Informe Consolidado de Solicitud de Aclaraciones, Rectificaciones y/o Ampliaciones a la Declaración de Impacto Ambiental del Proyecto "PROYECTO REDES PRIMARIAS Y PLANTA DE TRATAMIENTO DE AGUAS SERVIDAS LOCALIDAD DE MAITENCILLO"

Nombre del Titular : ESVAL S.A.
Nombre del Representante Legal : JOSE LUIS MURILLO
Dirección : COCHRANE N° 751

El presente Informe Consolidado de Solicitud de Aclaraciones, Rectificaciones o Ampliaciones a la Declaración de Impacto Ambiental del proyecto "PROYECTO REDES PRIMARIAS Y PLANTA DE TRATAMIENTO DE AGUAS SERVIDAS LOCALIDAD DE MAITENCILLO", contiene las observaciones generadas en virtud de la revisión de la Adenda.

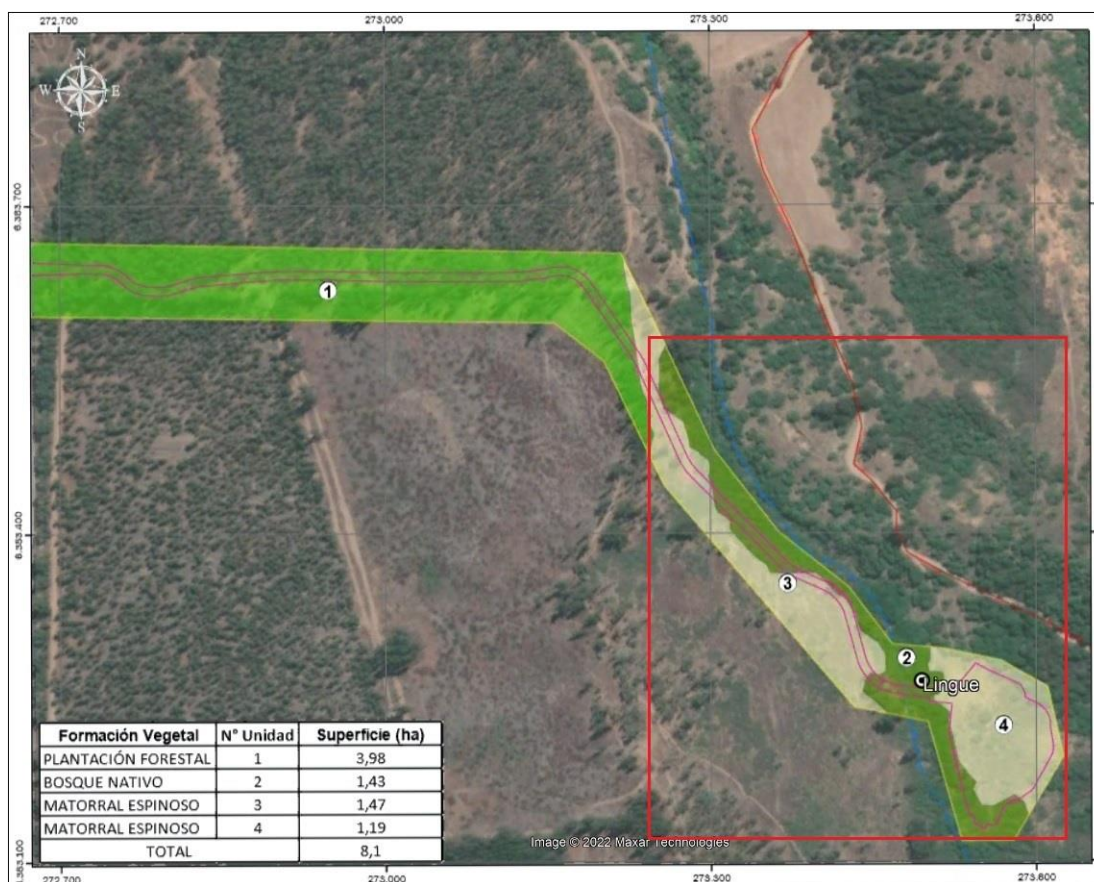
158. Con respecto a la flora y singularidad, en la DIA, Capítulo 3, se señala que en la zona de muestreo se registraron 39 especies de flora vascular, de estas 27 (69%) fueron nativas y 12 (31%) alóctonas. Lo señalado, difiere de lo presentado en el numeral 4.3.2 Flora y

singularidad del Anexo 3.2 Plantas, la que indica que el número total de flora vascular registrada en la zona de muestreo, fue de 63 especies, y de estas 42 (67%) fueron nativas y 42 (33%) alóctonas. Por otra parte, en ambos documentos, además de lo antes señalado, se difiere en la cantidad de herbáceas encontradas en la zona. Se solicita aclarar y/o corregir lo indicado, según corresponda.
